VYSVĚTLENÍ ZADÁVACÍ DOKUMENTACE (5)

Název: BioPharma Hub Masarykovy univerzity – výběr zhotovitele stavby
 Druh veřejné zakázky: Stavební práce
 Druh zadávacího řízení: Otevřené řízení
 Adresa veřejné zakázky: <https://zakazky.muni.cz/vz00006788>

1. DŮVOD VYSVĚTLENÍ ZADÁVACÍ DOKUMENTACE

D218-TRAFOSTANICE\BPH - VD - D 218 - 43 - 201 - 00_SCHEMA NAPAJENI.pdf

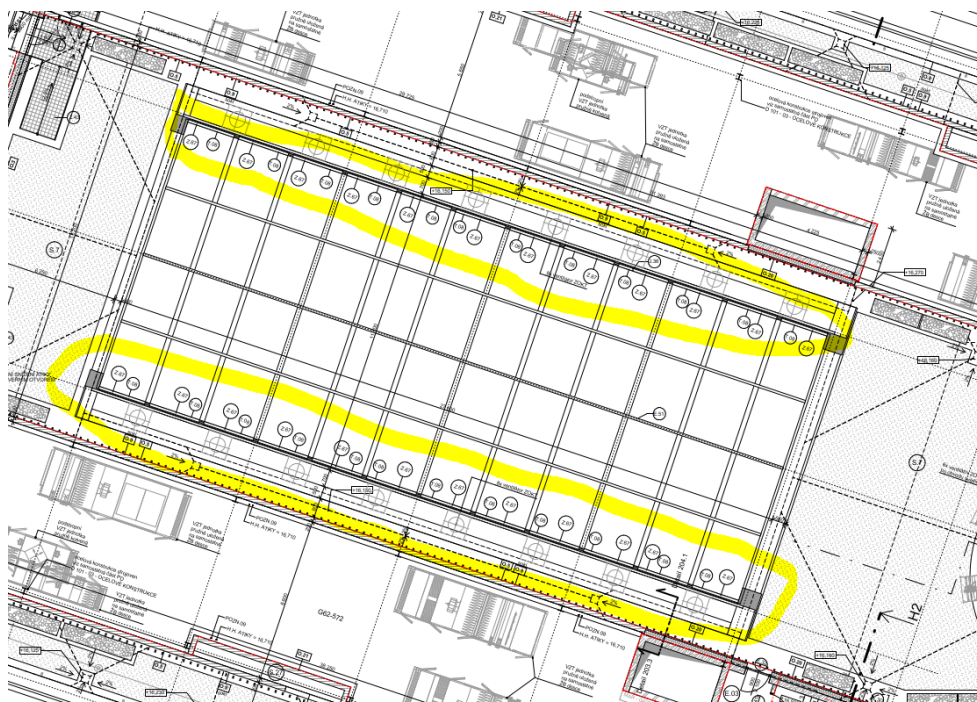
V předané projektové dokumentaci jsme nenalezli schémata a výkazy rozvaděčů.

Tímto vás žádáme o zaslání schémat a výkazů rozvaděčů.

Dle názoru zadavatele je doposud uveřejněná PD dostatečně podrobná pro možnost sestavení nabídky do zadávacího řízení, odpovídá podrobnosti stupně DSP. Detailněji bude blokové schéma rozvaděčů řešeno v následujících stupních projekčních prací.

Schéma napájení naleznete v dokumentu:

- Konstrukce pro VZT jednotky na střeše v úrovni 7.NP jsou zobrazeny v části D/D101/03 – výkres BPH - VD - D 101 - 03 - 204 - 01 Vykres ocelovych kci - 6.np.pdf

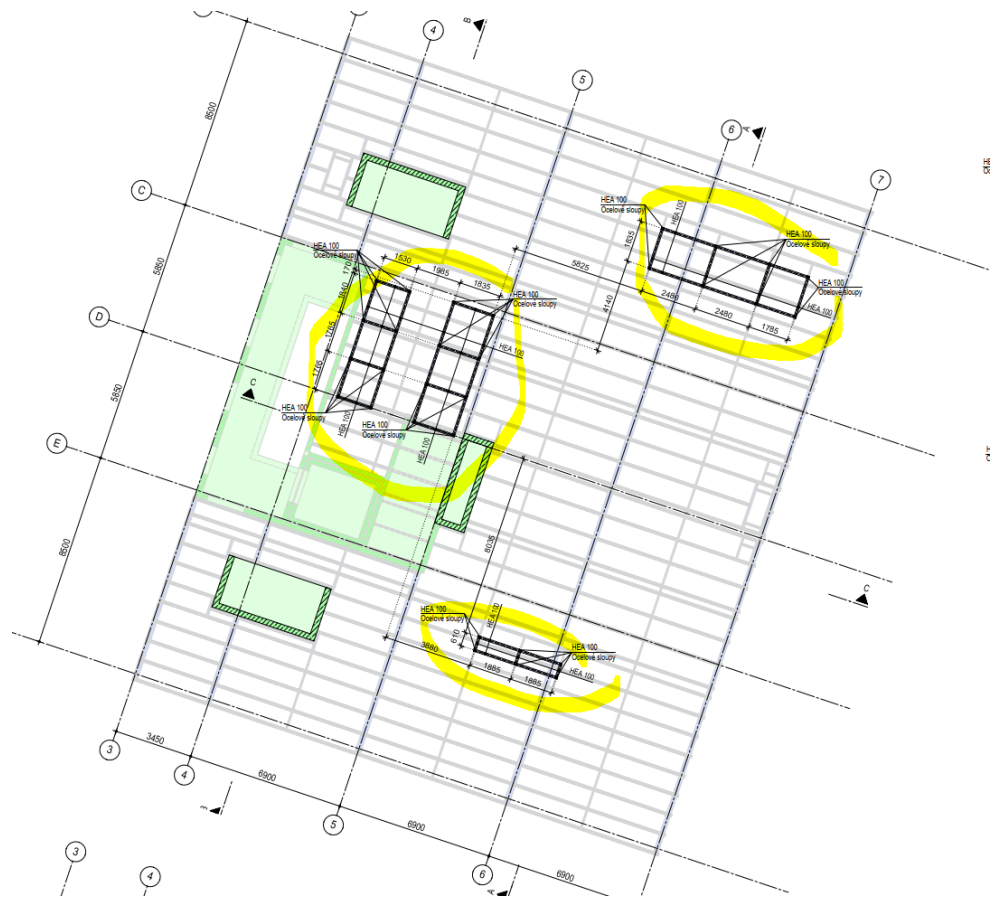
Ve standardech zámečnických prvků BPH - VD - S 101 - 01 - 004 - 01_ZAMECNICKE VYROBKY i na výkresech střešech je u výše uvedených pozic odkaz na D101-03-ocelové konstrukce. V OCELOVÝCH KCÍCH (statika) však tyto ocelové konstrukce nejsou řešeny.

Tímto Vás žádáme o doplnění podkladů (výkres, tonáž) k ocelové konstrukci pro vzt jednotky na střeše v úrovni 7.np, pro suché chladiče v 6.np.a chladicí jednotky v 6.np.

Ad 20) Potřebné podklady naleznete ve standardu S_STANDARDYS100-STAVEBNI OBJEKTY\BPH - VD - S 101 - 03 - 001 - 01_OCELOVE KONSTRUKCE.pdf. Další potřebné informace pak v následujících dokumentech:
